Modulo per la presentazione delle osservazioni per i piani/programmi/progetti sottoposti a procedimenti di valutazione ambientale di competenza statale

ID: Codice procedura (ID_VIP/ID_MATTM):10844

Impianto per la produzione di energia elettrica da fonte eolica, costituito da 6 aerogeneratori della potenza complessiva di 37,2 MW, un sistema di accumulo da 25 MW e relative opere connesse in località "Rempillo" nel comune di Pitigliano (GR).

Immagine n. 5 Intervisibilità degli impianti eolici della provincia di Viterbo anche in quella di Grosseto, in particolare nel pitiglianese.

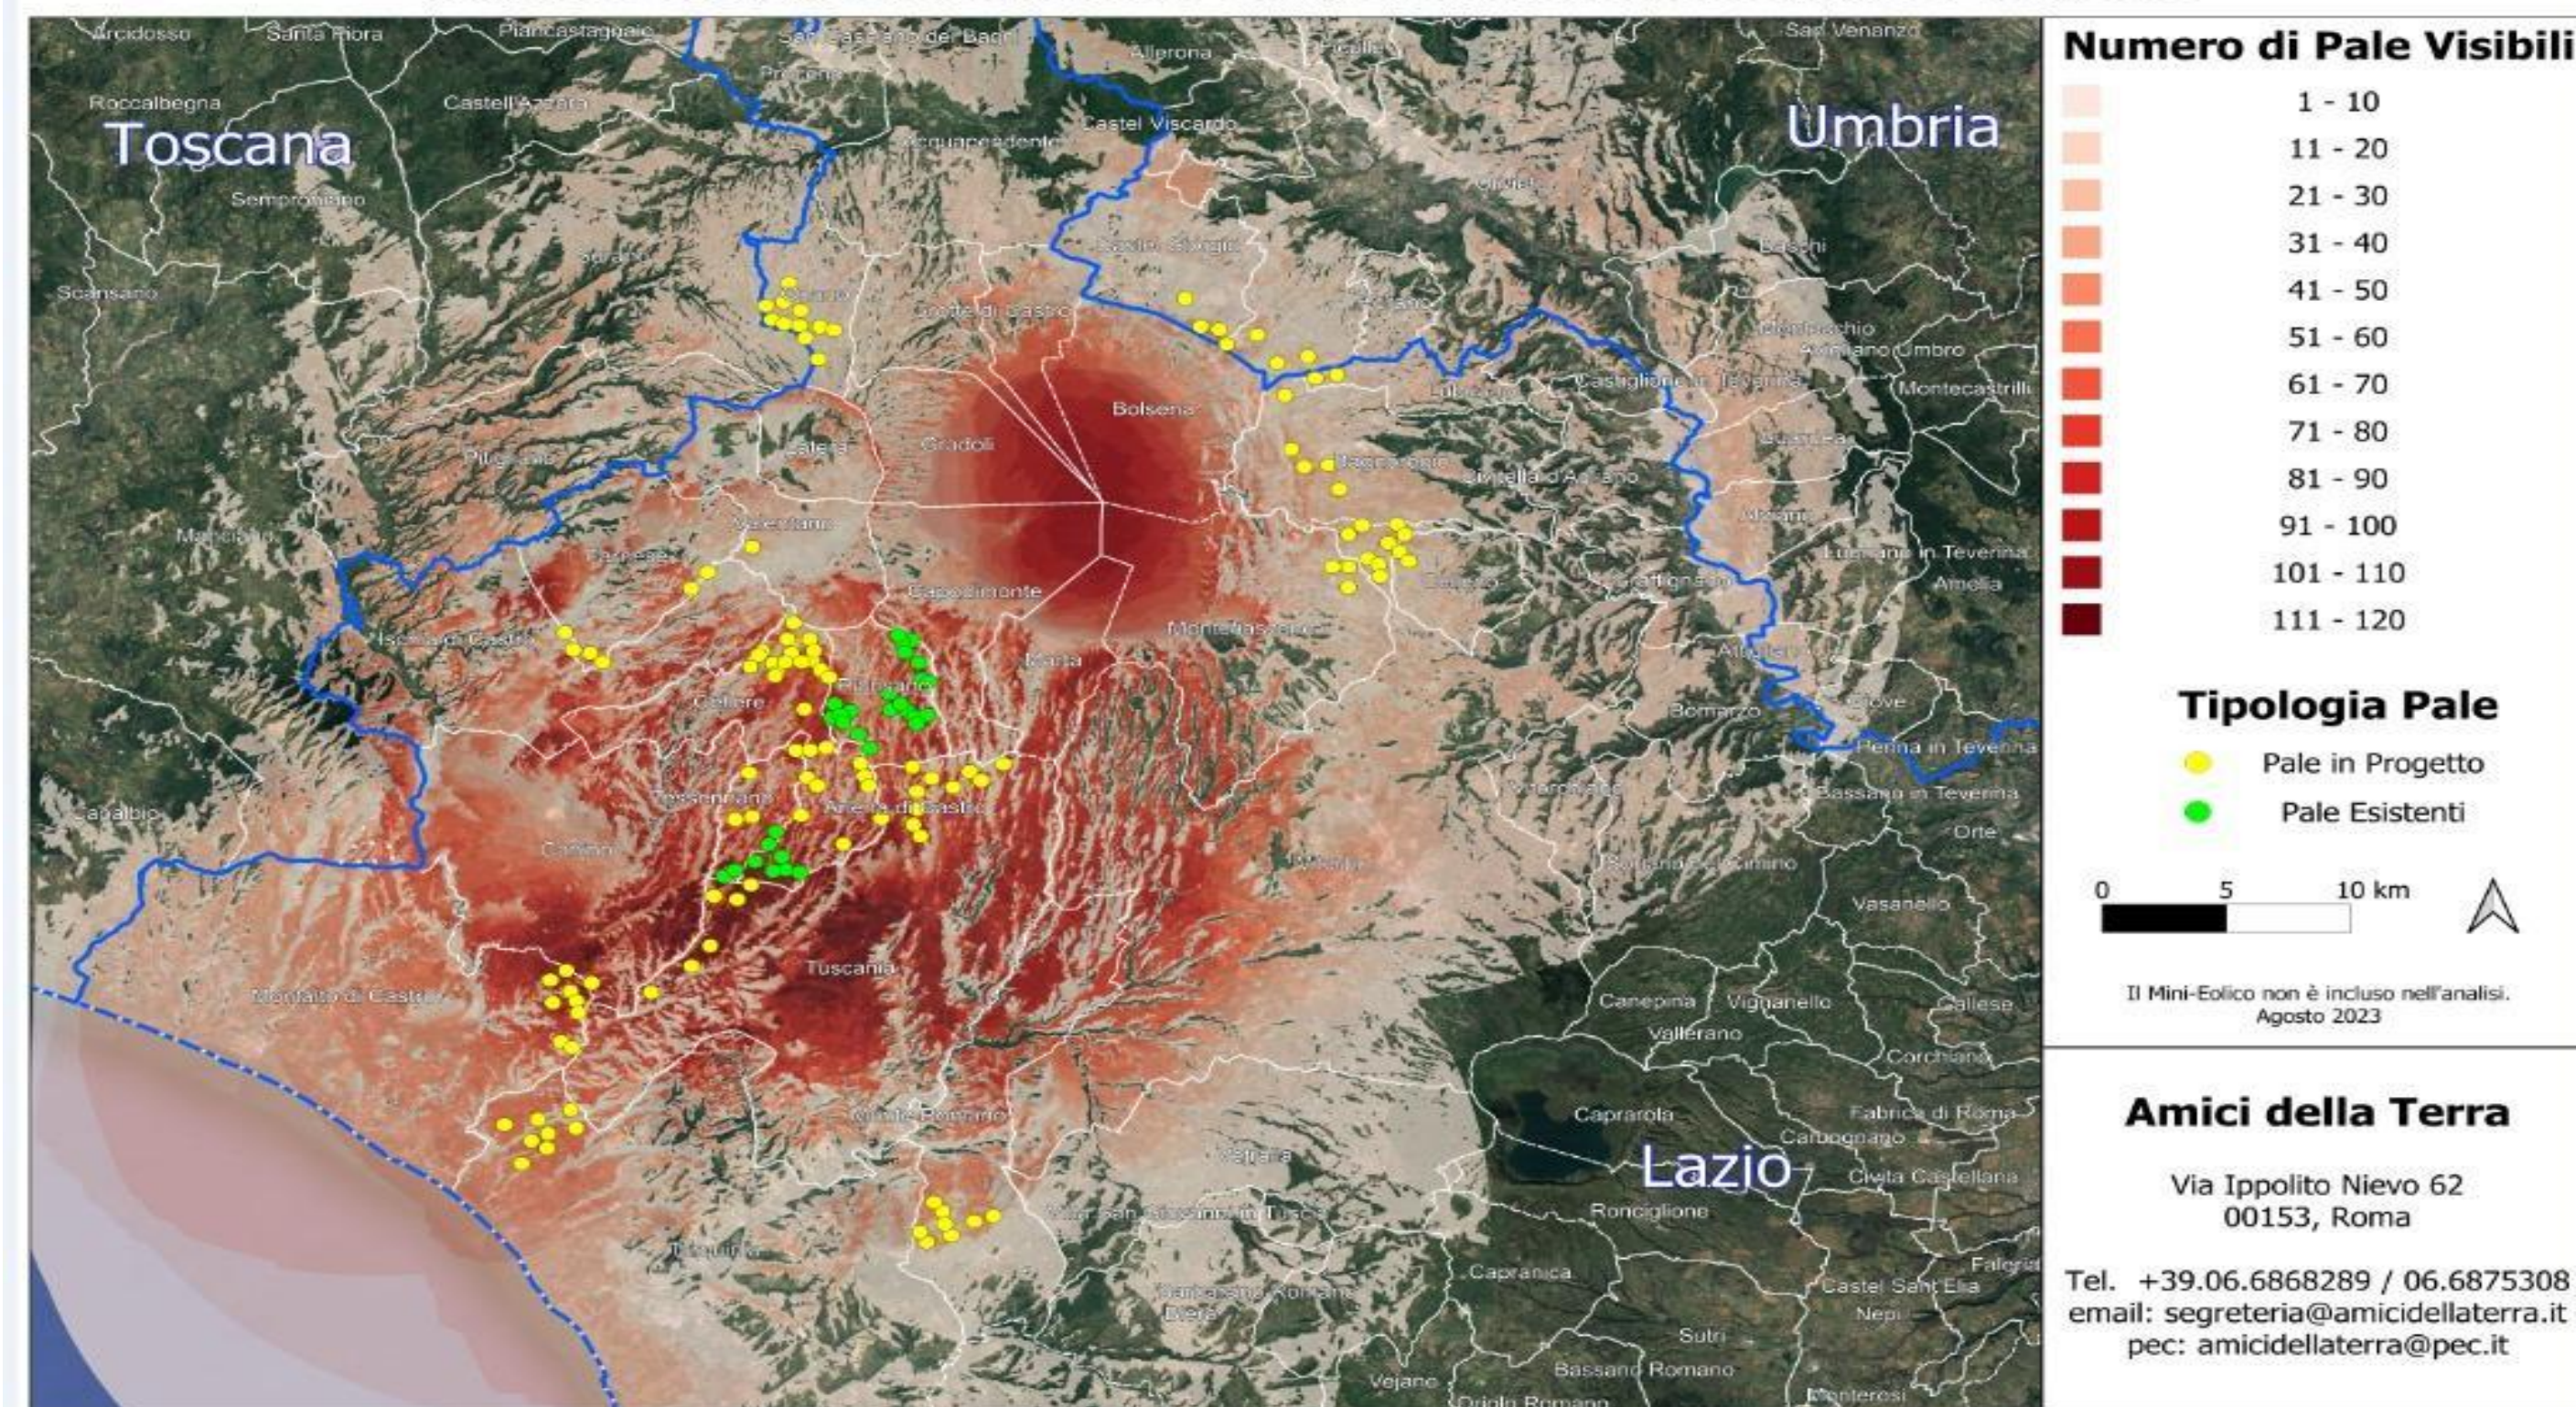
nn. 1 e 2 e crea anche degli impatti negativi anche sui beni naturalistici come verrà dettagliato nell'Osservazione n. 4. Inoltre andrebbe a sommarsi al già enorme cumulo di impianti eolici e fotovoltaici e geotermici che già creano una elevata criticità ambientale nella provincia di Viterbo e interferiscono anche con il territorio toscano come si può vedere dalle immagini nn. 4 e 5 dell'Allegato n. 1.
